九州電力株式会社

川内原子力発電所 1 号機

設計及び工事計画認可申請書

【廃棄物搬出設備設置工事】

川内原子力発電所第 1 号機 設計及び工事計画認可申請書の一部補正 補正前後比較表
 【添付資料 16 生体遮蔽装置の放射線の遮蔽及び熱除去についての計算書】

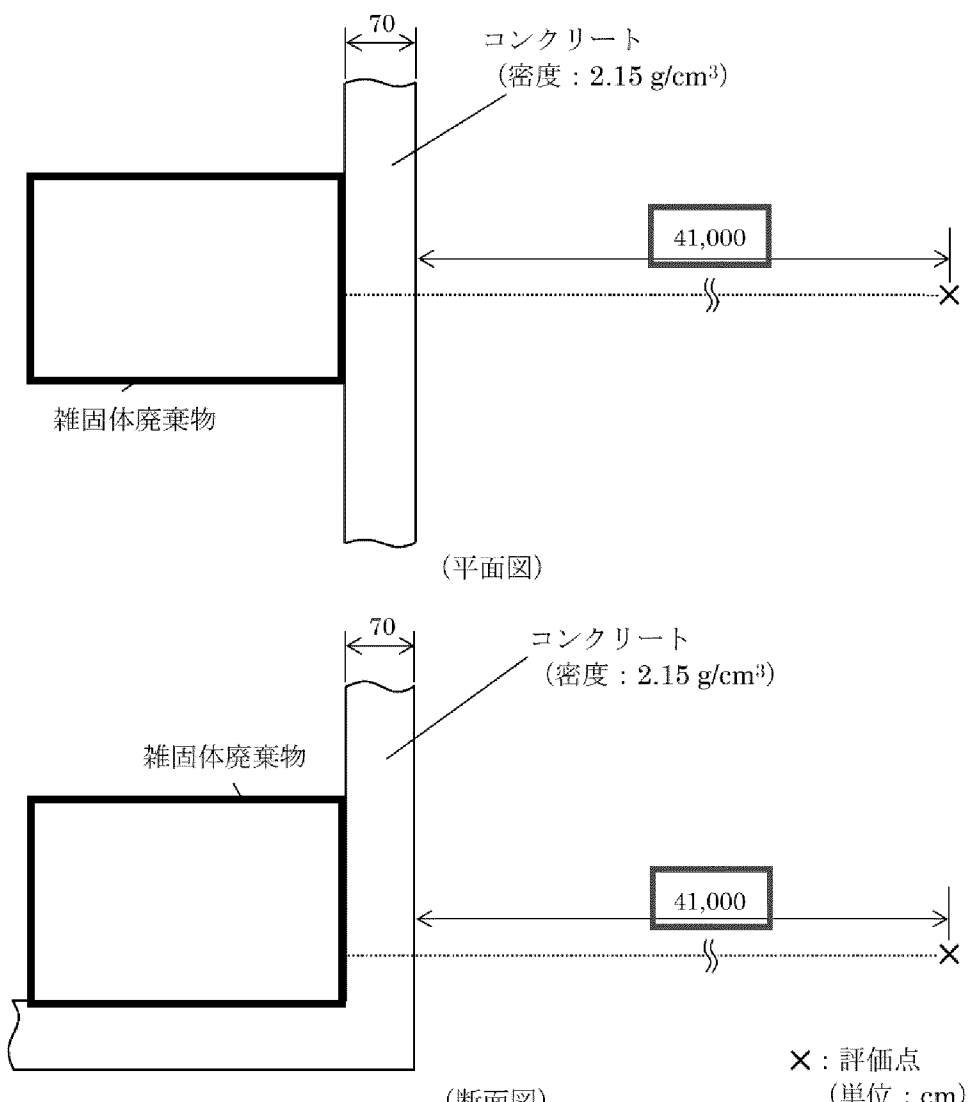
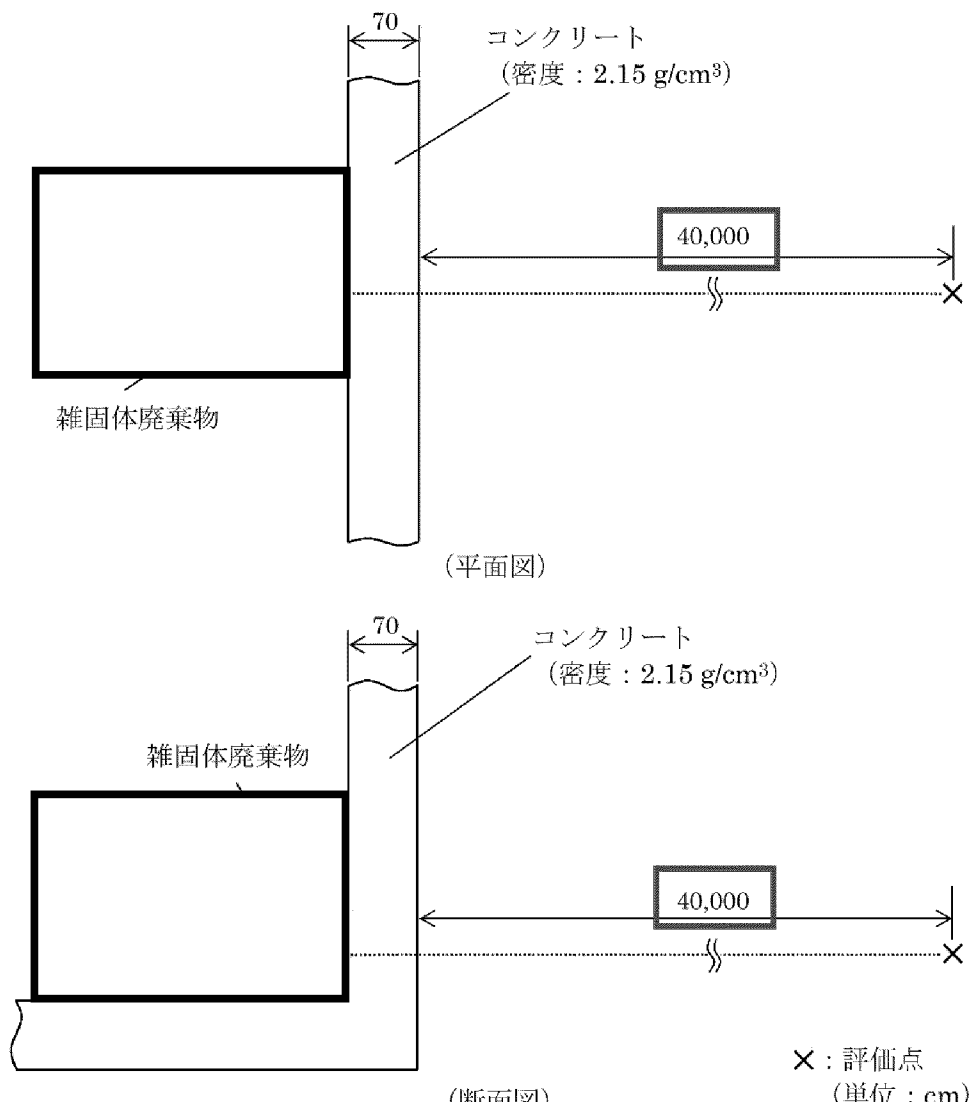
補正前	補正後	備考
 <p>(平面図)</p> <p>(断面図)</p> <p>×：評価点 (単位：cm)</p> <p>※1 コンクリートの施工誤差については、+5mm を考慮する。 ※2 遮蔽と線源以外の領域は空気 (密度：$1.205 \times 10^{-3} \text{g/cm}^3$) とする。 ※3 ※4 処理棟と評価点の位置関係から建屋外壁側に位置する処理棟北側のドラム (14 列分) 及び処理棟東側のドラム (7 列分) を考慮する。 【処理棟 1 階】 第4-1-7図 処理棟の雑固体廃棄物及び搬出棟のアスファルト固化体からの直接線量計算形状図 (1/3)</p>	 <p>(平面図)</p> <p>(断面図)</p> <p>×：評価点 (単位：cm)</p> <p>※1 コンクリートの施工誤差については、+5mm を考慮する。 ※2 遮蔽と線源以外の領域は空気 (密度：$1.205 \times 10^{-3} \text{g/cm}^3$) とする。 ※3 ※4 処理棟と評価点の位置関係から建屋外壁側に位置する処理棟北側のドラム (14 列分) 及び処理棟東側のドラム (7 列分) を考慮する。 【処理棟 1 階】 第4-1-7図 処理棟の雑固体廃棄物及び搬出棟のアスファルト固化体からの直接線量計算形状図 (1/3)</p>	<p>建屋位置変更</p>
<p>- 16 (1) - 35 -</p>	<p>- 16 (1) - 35 -</p>

川内原子力発電所第 1 号機 設計及び工事計画認可申請書の一部補正 補正前後比較表
 【添付資料 16 生体遮蔽装置の放射線の遮蔽及び熱除去についての計算書】

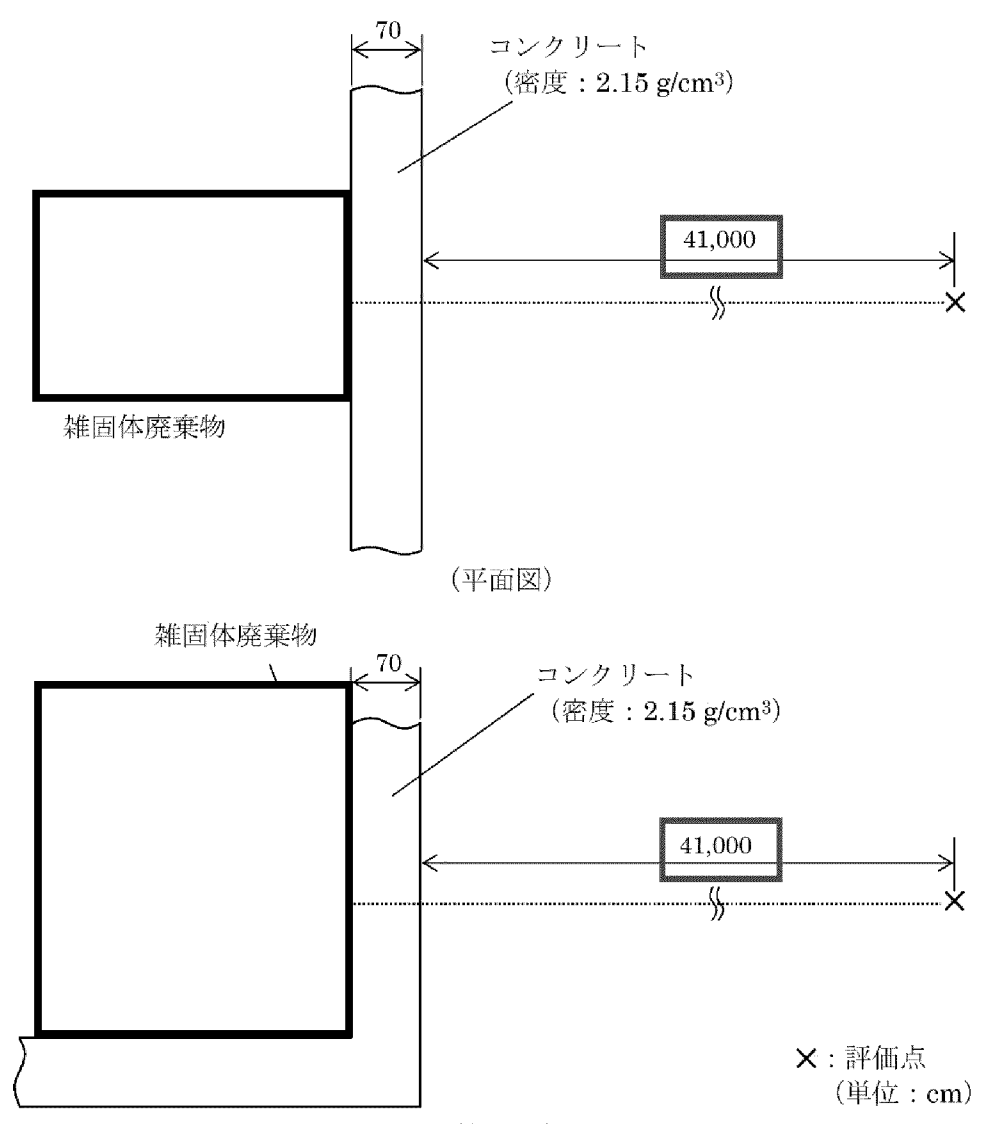
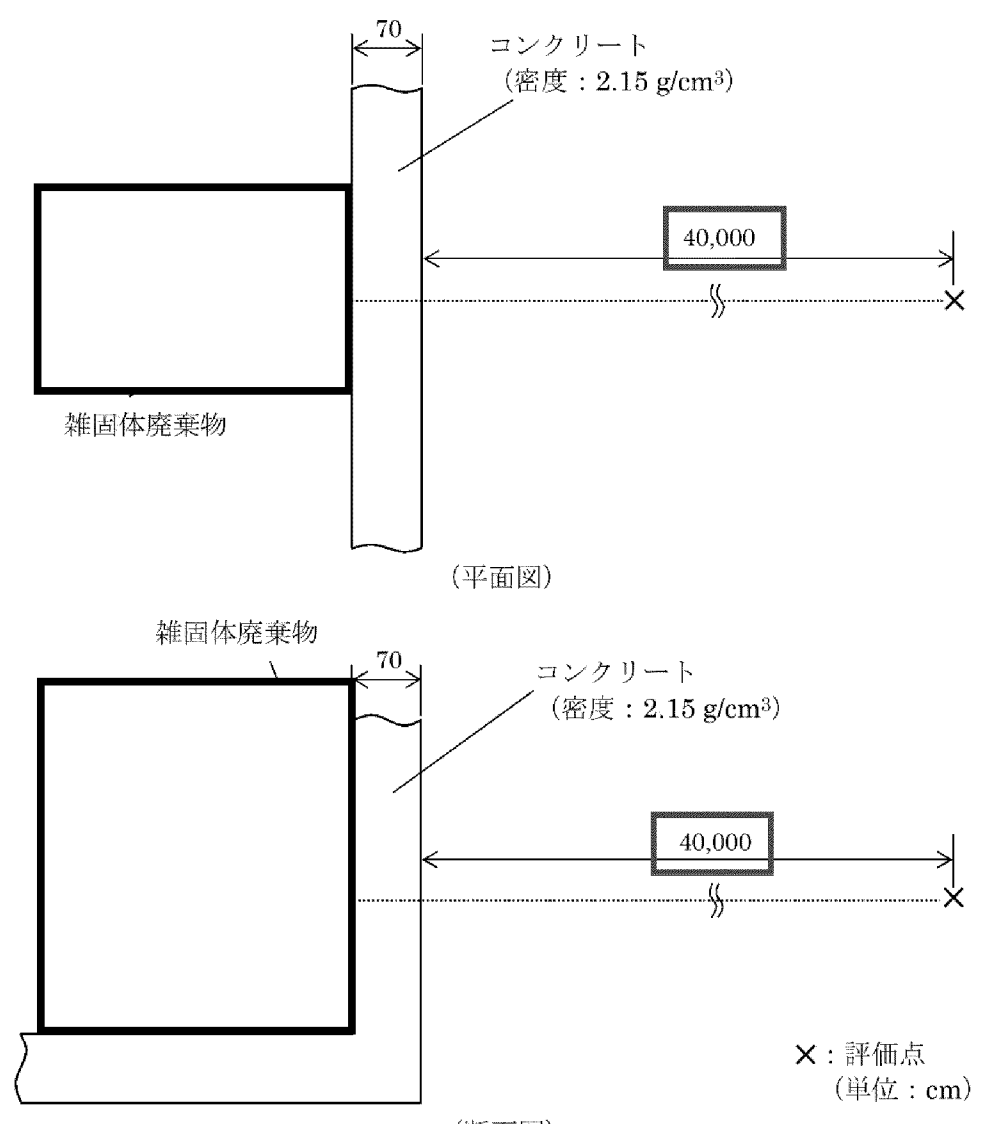
補 正 前	補 正 後	備 考
 <p>※1 コンクリートの施工誤差については、-5mm を考慮する。 ※2 遮蔽と線源以外の領域は空気 (密度: $1.205 \times 10^{-3} \text{ g/cm}^3$) とする。 ※3 ※4 処理棟と評価点の位置関係から建屋外壁側に位置する処理棟東側のドラム (8 列分) を考慮する。 【処理棟 5 階】 第4-1-7図 処理棟の雑固体廃棄物及び搬出棟のアスファルト固化体からの直接線量計算形状図 (2/3)</p>	 <p>※1 コンクリートの施工誤差については、-5mm を考慮する。 ※2 遮蔽と線源以外の領域は空気 (密度: $1.205 \times 10^{-3} \text{ g/cm}^3$) とする。 ※3 ※4 処理棟と評価点の位置関係から建屋外壁側に位置する処理棟東側のドラム (8 列分) を考慮する。 【処理棟 5 階】 第4-1-7図 処理棟の雑固体廃棄物及び搬出棟のアスファルト固化体からの直接線量計算形状図 (2/3)</p>	<p>建屋位置変更</p>
<p>- 16 (1) - 36 -</p>	<p>- 16 (1) - 36 -</p>

川内原子力発電所第 1 号機 設計及び工事計画認可申請書の一部補正 補正前後比較表
 【添付資料 16 生体遮蔽装置の放射線の遮蔽及び熱除去についての計算書】

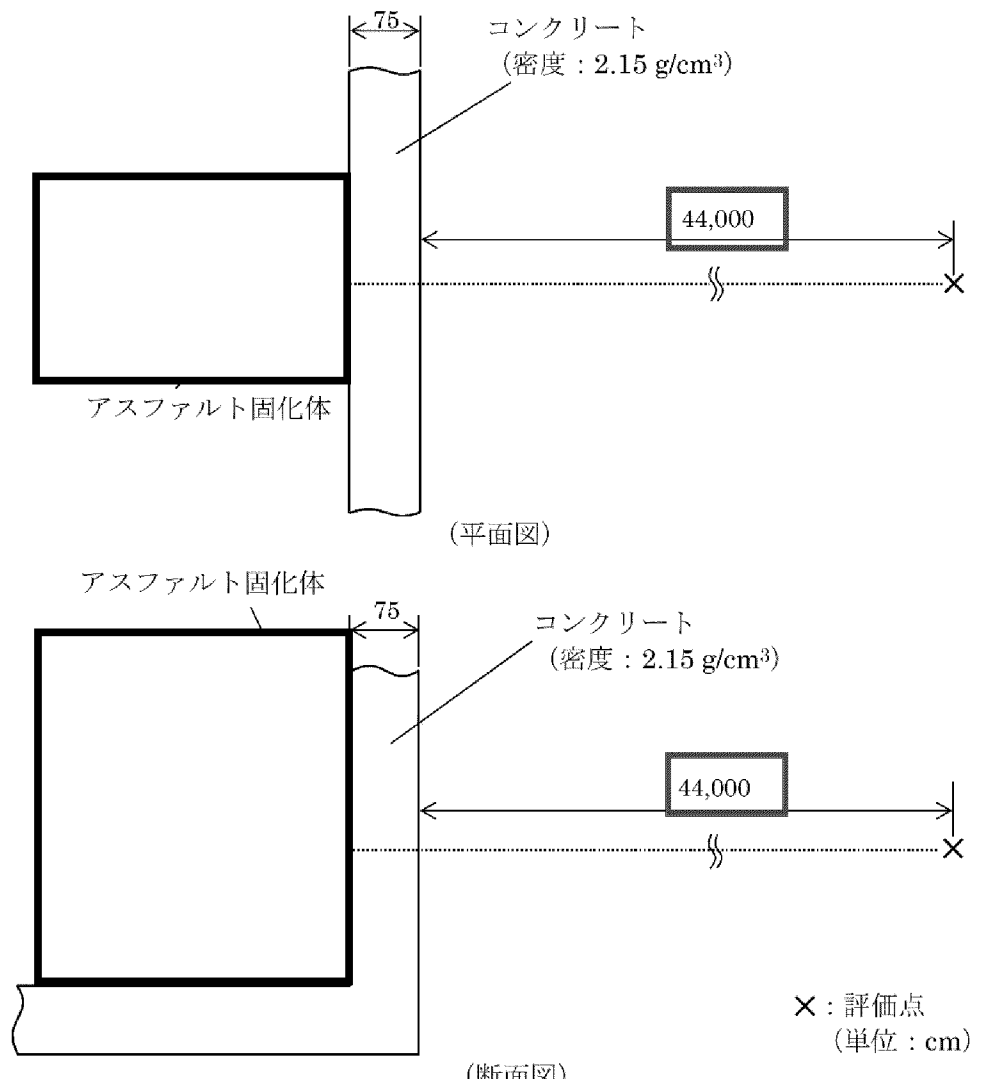
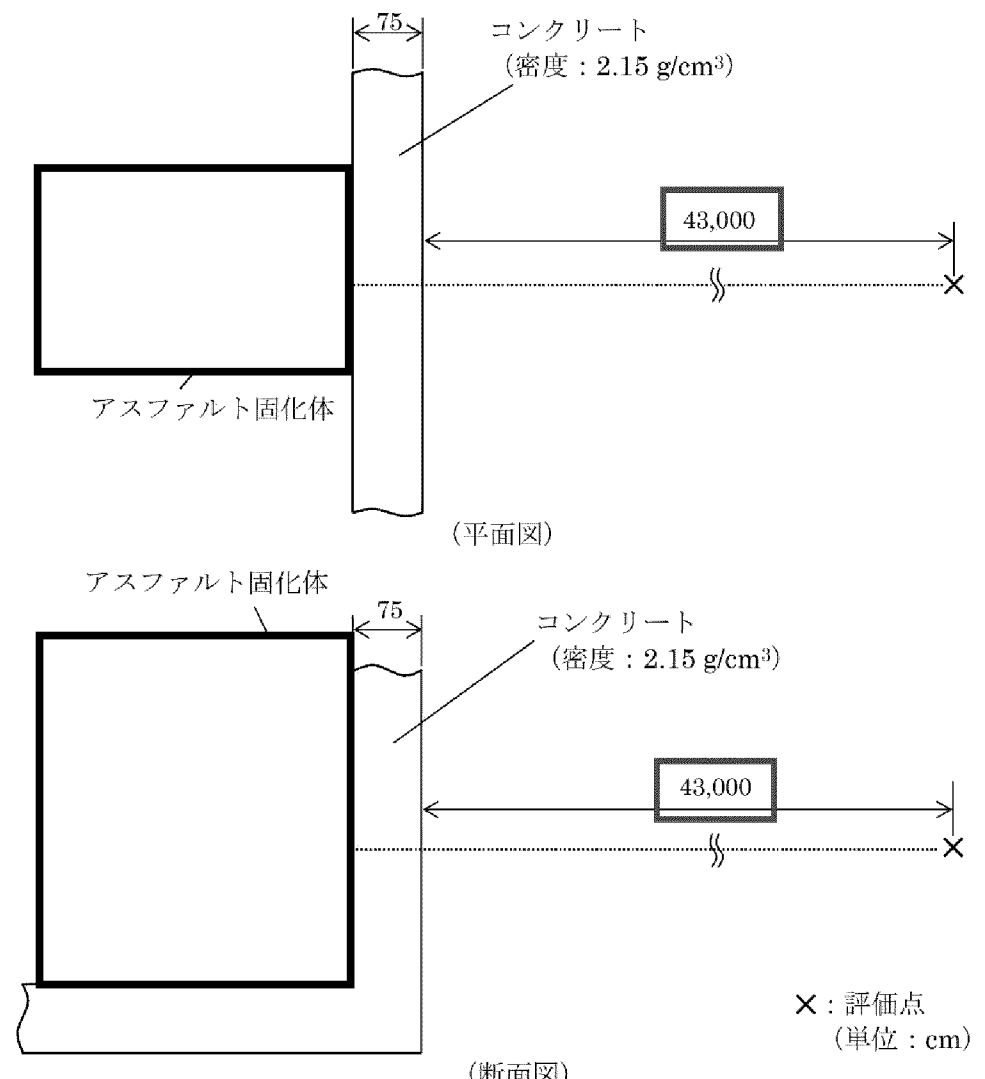
補正前	補正後	備考
 <p>※1 コンクリートの施工誤差については、+5mm を考慮する。 ※2 遮蔽と線源以外の領域は空気（密度：$1.205 \times 10^{-3} \text{g/cm}^3$）とする。 ※3 ※4 搬出棟と評価点の位置関係から建屋外壁側に位置する搬出棟北側のドラム（50 列分）を考慮する。 【搬出棟 1 階】</p> <p>第4-1-7図 処理棟の雑固体廃棄物及び搬出棟のアスファルト固化体からの直接線量計算形状図 (3/3)</p>	 <p>※1 コンクリートの施工誤差については、+5mm を考慮する。 ※2 遮蔽と線源以外の領域は空気（密度：$1.205 \times 10^{-3} \text{g/cm}^3$）とする。 ※3 ※4 搬出棟と評価点の位置関係から建屋外壁側に位置する搬出棟北側のドラム（50 列分）を考慮する。 【搬出棟 1 階】</p> <p>第4-1-7図 処理棟の雑固体廃棄物及び搬出棟のアスファルト固化体からの直接線量計算形状図 (3/3)</p>	<p>建屋位置変更</p>
<p>- 16 (1) - 37 -</p>	<p>- 16 (1) - 37 -</p>

川内原子力発電所第 1 号機 設計及び工事計画認可申請書の一部補正 補正前後比較表
 【添付資料 16 生体遮蔽装置の放射線の遮蔽及び熱除去についての計算書】

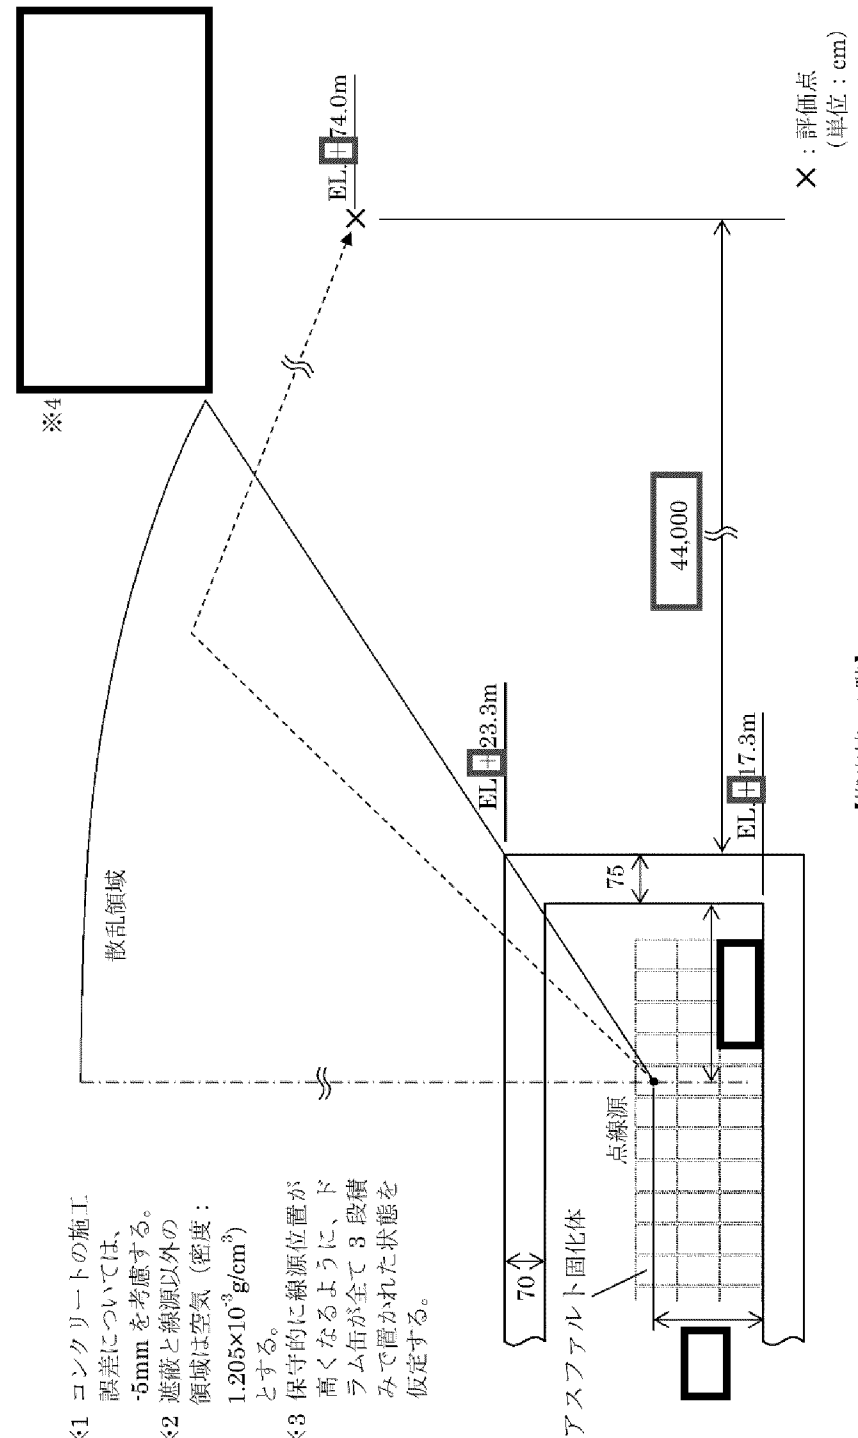
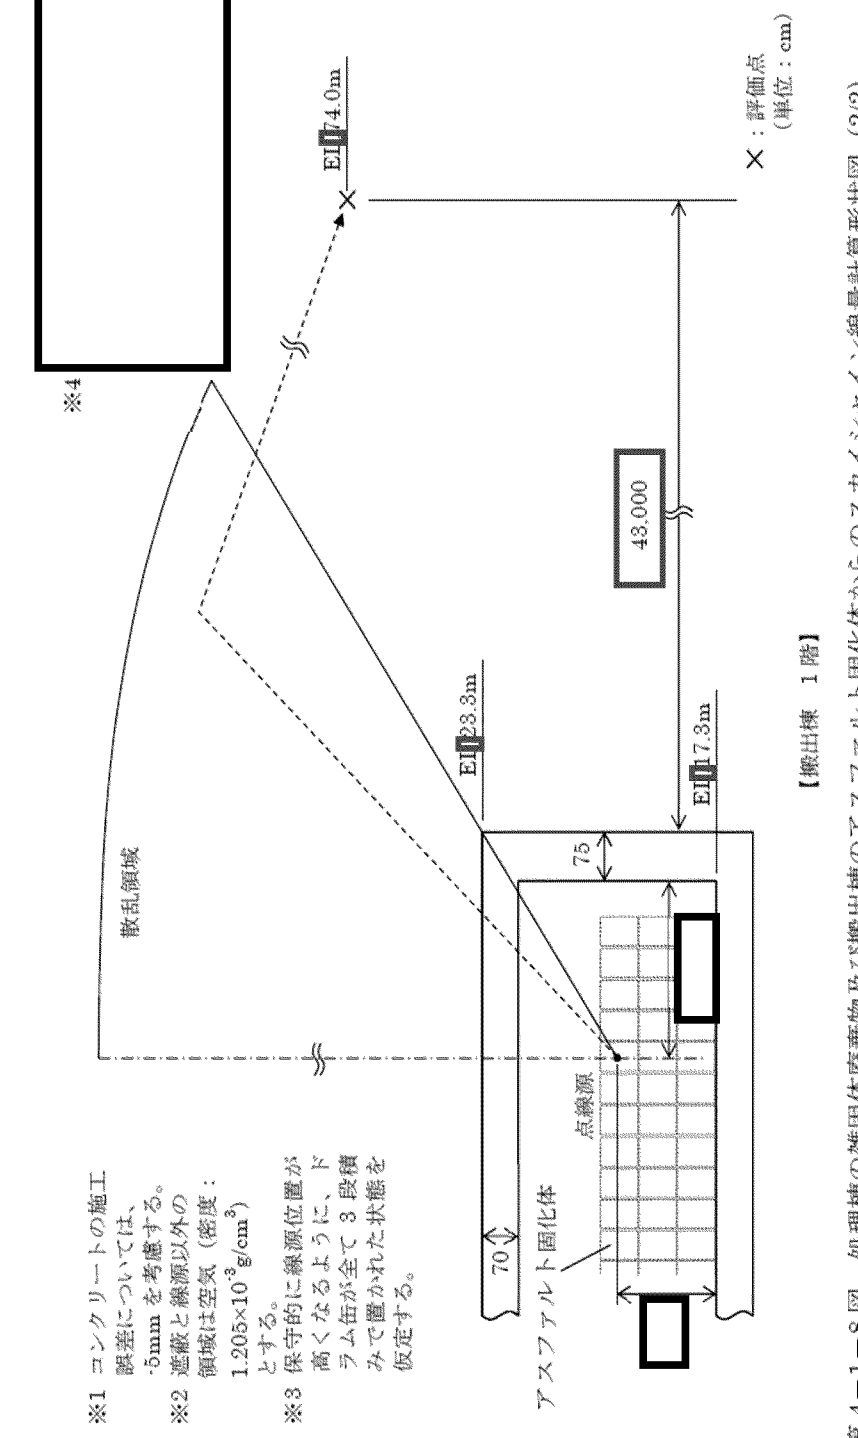
補 正 前	補 正 後	備 考
<p>※1 コンクリートの施工誤差については、$\pm 5\text{mm}$ を考慮する。 ※2 遮蔽と線源以外の領域は空気 (密度: $1.205 \times 10^{-3} \text{g/cm}^3$) とする。</p> <p>散乱領域</p> <p>雑固体廃棄物</p> <p>点線源</p> <p>EL. 41.8m</p> <p>EL. 33.8m</p> <p>70</p> <p>41,000</p> <p>EL. 74.0m</p> <p>X : 評価点 (単位: cm)</p> <p>【処理棟 5 階】</p> <p>第 4-1-8 図 処理棟の雑固体廃棄物及び搬出棟のアスファルト固化体からのスカイシャイン線量計算形状図 (1/2)</p>	<p>※1 コンクリートの施工誤差については、$\pm 5\text{mm}$ を考慮する。 ※2 遮蔽と線源以外の領域は空気 (密度: $1.205 \times 10^{-3} \text{g/cm}^3$) とする。</p> <p>散乱領域</p> <p>雑固体廃棄物</p> <p>点線源</p> <p>EL. 11.8m</p> <p>EL. 33.8m</p> <p>70</p> <p>40,000</p> <p>EL. 74.0m</p> <p>X : 評価点 (単位: cm)</p> <p>【処理棟 5 階】</p> <p>第 4-1-8 図 処理棟の雑固体廃棄物及び搬出棟のアスファルト固化体からのスカイシャイン線量計算形状図 (1/2)</p>	<p>建屋位置変更</p>
